## **Beschlussempfehlungen**

zu den im Rahmen der **frühzeitigen Behördenbeteiligung** nach § 4 Abs. 1 BauGB zu dem **Bebauungsplan Nr. 3 und 3.FNPÄ der Gemeinde Warringholz** eingegangenen Stellungnahmen:

Auszug aus der Archäologischen Landesaufnahme

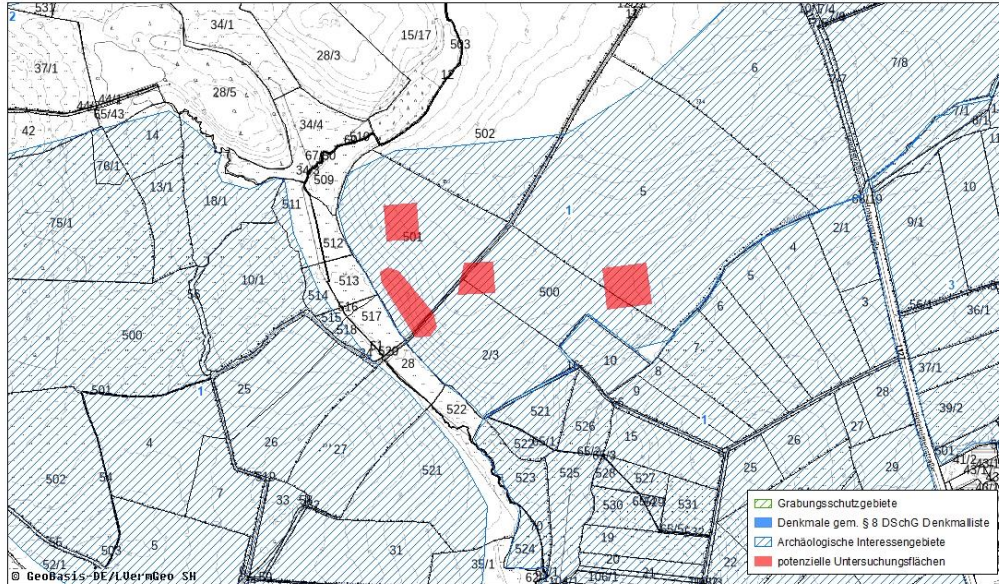
Die überplante Fläche befindet sich in einem archäologischen Interessengebiet. Zudem sind in der Fläche mehrere Objekte der Archäologischen Landesaufnahme verzeichnet. Bei der überplanten Flächen handelt es sich daher gem. § 12 Abs. 2 S. 6 DSchG um Stellen, von denen bekannt ist oder den Umständen nach zu vermuten ist, dass sich dort Kulturdenkmale befinden. Erdarbeiten in diesen Bereichen bedürfen demnach der Genehmigung des Archäologischen Landesamtes. Denkmale sind gem. § 8 Abs. 1 DSchG unabhängig davon, ob sie in der Denkmalliste erfasst sind, gesetzlich geschützt.

Wir stimmen der vorliegenden Planung zu. Da jedoch zureichende Anhaltspunkte dafür vorliegen, dass im Verlauf der weiteren Planung in ein Denkmal eingegriffen werden wird, sind dort in vier mit dem Archäologischen Landesamt Schleswig-Holstein noch näher abzustimmenden Bereichen (s. Abbildung) gem. § 14 DSchG archäologische Untersuchungen erforderlich. Alternativ könnte hier auch eine Bauweise ohne Bodeneingriffe genutzt oder die Flächen unbebaut belassen werden.

*Auf den Plan wird folgender textlicher Hinweis aufgenommen:*
